ALCALDÍA MAYOR DE BOGOTÁ D.C. Fondo Prevención y Atención Emergencias	<b>CONCEPTO TÉCNICO SOBRE  NECESIDAD DE ESTUDIOS  DETALLADOS DE AMENAZA Y RIESGO  POR FENÓMENOS DE REMOCIÓN EN  MASA DENTRO DEL TRÁMITE DE  LICENCIA URBANÍSTICA</b>	Código:	GPR-FT-10
		Versión:	04
		Fecha de revisión:	21/06/2011

1.1 CONCEPTO TÉCNICO No.	CT-7280
1.2 ÁREA:	Análisis y Mitigación de Riesgos
1.3 COORDINACIÓN:	Estudios y Conceptos Técnicos
1.4 REFERENCIA CRUZADA RADICADO FOPAE:	2013ER22569
1.5 RESPUESTA OFICIAL No.	RO-68388

2.1 SOLICITANTE:	Curaduría Urbana No. 2
2.2 PROYECTO:	"Edificación Atenas"
2.3 LOCALIDAD:	4. San Cristóbal
2.4 UPZ:	34. 20 de Julio
2.5 BARRIO O SECTOR CATASTRAL:	S.C. Atenas
2.6 DIRECCIÓN:	Calle 36 D Sur No. 0 - 39 Este
2.7 CHIP:	AAA0002WJOM
2.8 MANZANA CATASTRAL:	40
2.9 PREDIO CATASTRAL:	20
2.10 ÁREA (Ha):	0.01
2.11 FECHA DE VISITA: FECHA DE EMISIÓN:	Diciembre 02 de 2013 Marzo 3 de 2014

Fotografía No 1. Vista del predio objeto de análisis.

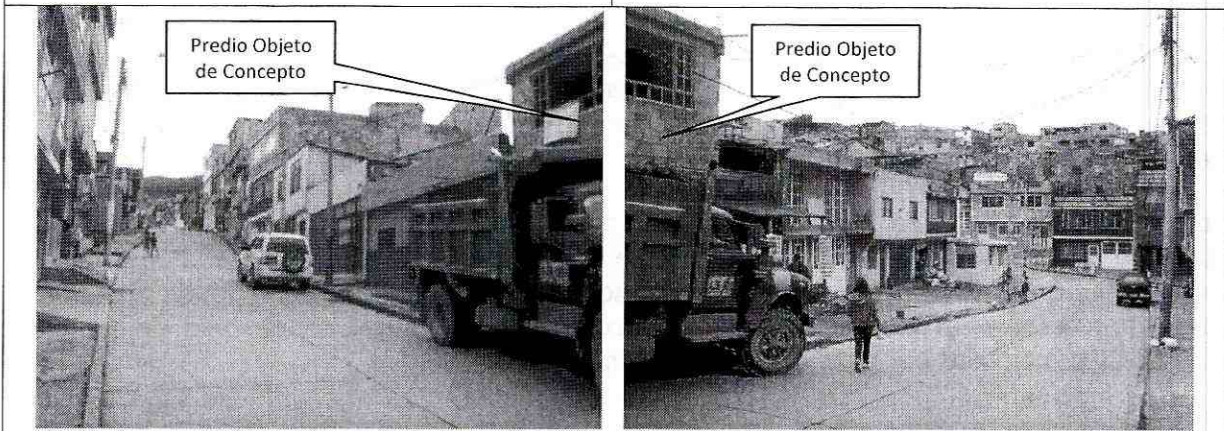
En el momento de la visita técnica, en el predio objeto del presente concepto técnico, se encontró un inmueble en construcción de dos pisos, con sistema de muros de mampostería confinada y vigas de cimentación, el cual coincide con el proyecto descrito en el numeral 6. En el momento de la visita no se observaron evidencias de procesos de remoción en masa de carácter local ni de carácter general en el área del proyecto o sus zonas aledañas (Fotografías No. 1 a 3).

Finalmente y considerando que en la visita de campo efectuada al predio de la Calle 36 D Sur No. 0 - 39 Este (Fotografías 1 y 2), se encontró construida una edificación que posiblemente se ajusta a la descripción del proyecto incluido en el formato de solicitud GPR-FT-03 enviado por la Curaduría Urbana No 2; se recomienda a la Alcaldía Local de San Cristóbal, verificar si se ha cometido alguna infracción urbanística para que si es del caso, lleve a cabo las acciones pertinentes dentro de su competencia como encargada del control urbano en su localidad.
